雲林離島式基礎工業區開發計畫施工期間環境監測106年第3季報告
行政院環境保護署審查意見答覆對照表

雲林離島式基礎工業區開發計畫施工期間環境監測106年第4季報告
產業園區開發辦公室審查意見答覆對照表

雲林離島式基礎工業區開發計畫施工期間環境監測107年第1季報告
行政院環保署審查意見答覆對照表

雲林離島式基礎工業區開發計畫施工期間環境監測107年第3季報告
工業局工業區組審查意見答覆對照表

圖 1.4.9-1 海域現場調查範圍及測站位置圖

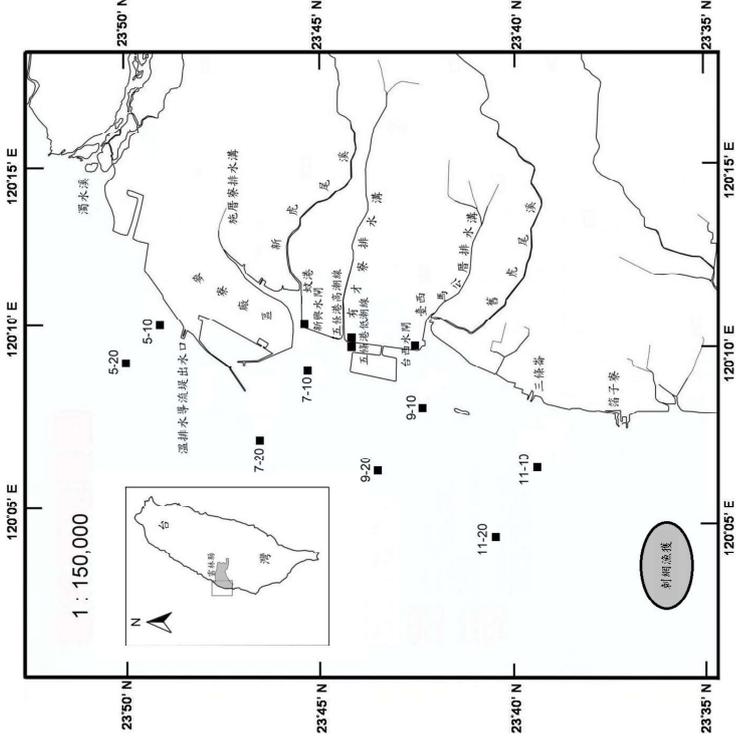
審查意見	意見答覆
一	依報告中圖1.4-6及圖1.4-9-1之測線7位謝謝指教，海域生態調查二十多年來海床置，海域水質及海域生態兩者並不相同，深度並非固定，為維持相同測點7-10和其次海域生態之測點(7-10、7-20)為10米(圖1.4-6等深線)之意，且因海域生態調查執行拖網時1.4-6等深線)之敘述不符，請補充說明前測線測線及位置之差異。 依報告第3-115頁，參照溫排水只針對水溫限制符合規定，然依排放水標準，除溫排水外，尚有溫差需符合規定外，仍請就本季各測站水溫，補充說明是否符合排放水標準之溫差規定。 第2-55頁海域斷面水溫範圍及第2-59頁新與區潮間帶區導電度，其報告文字敘述與檢驗報告表格(附錄)資料不符，請查明釐清後更正。
二	謝謝委員指教，已檢查確認報告文字敘述與檢驗報告表格。 謝謝委員指教，經查此次之數值尚落於歷年皆測範圍，新虎尾溪N1及舊虎尾溪N5鎳含量分別為0.0097及0.0099 mg/L，遠低於甲類海域水質六價鎳標準(≤0.05 mg/L)。
三	謝謝委員指教，由數據顯示河川排海的陸源性污染，於出海口因與海水混和稀釋作用，RPI的指數有降低之趨勢，因此保持海水交換的流通性極為重要，故建議定期調查河口周邊與河道淤積之變化，並適時進行疏浚工程，以利內陸污染有效擴散與近海交換。 針對雲林縣有機污染之源頭分別為生活污水與畜牧廢水，建議可實施之作法為提高雲林縣上游鄉鎮的建築物污水處理設施、污水下水道接管率以及建立公共污水處理廠，有效降低排放污染量。而在畜牧水方面因應對策可參照雲林縣政府採取之3項水質保護措施為：(1)污染源調查重罰；(2)強化畜牧業者對廢水處理設施操作能力及熟稔法令政策；(3)極推動沼渣沼液農地肥水質之污染削減量。同時於各流域的重要區域設置水質自動監測站記錄水質變化，讓污染排放無所遁形，隨時被嚴密監。
四	第2-69頁及第2-81頁，107年新與區潮間帶水質之新虎尾溪N1及舊虎尾溪N5，其含量有往上偏高之趨勢，請研析並說明可能原因為何？ 第2-63頁所敘，新與區潮間帶水質位於內陸排水與海域斷面之交接處，因受內陸畜牧及家庭廢水影響，水質較海域斷面略差，建議除仍應持續進行監測外，應儘可能提出相關可行因應處理方案，以避免該區域水質持續惡化。
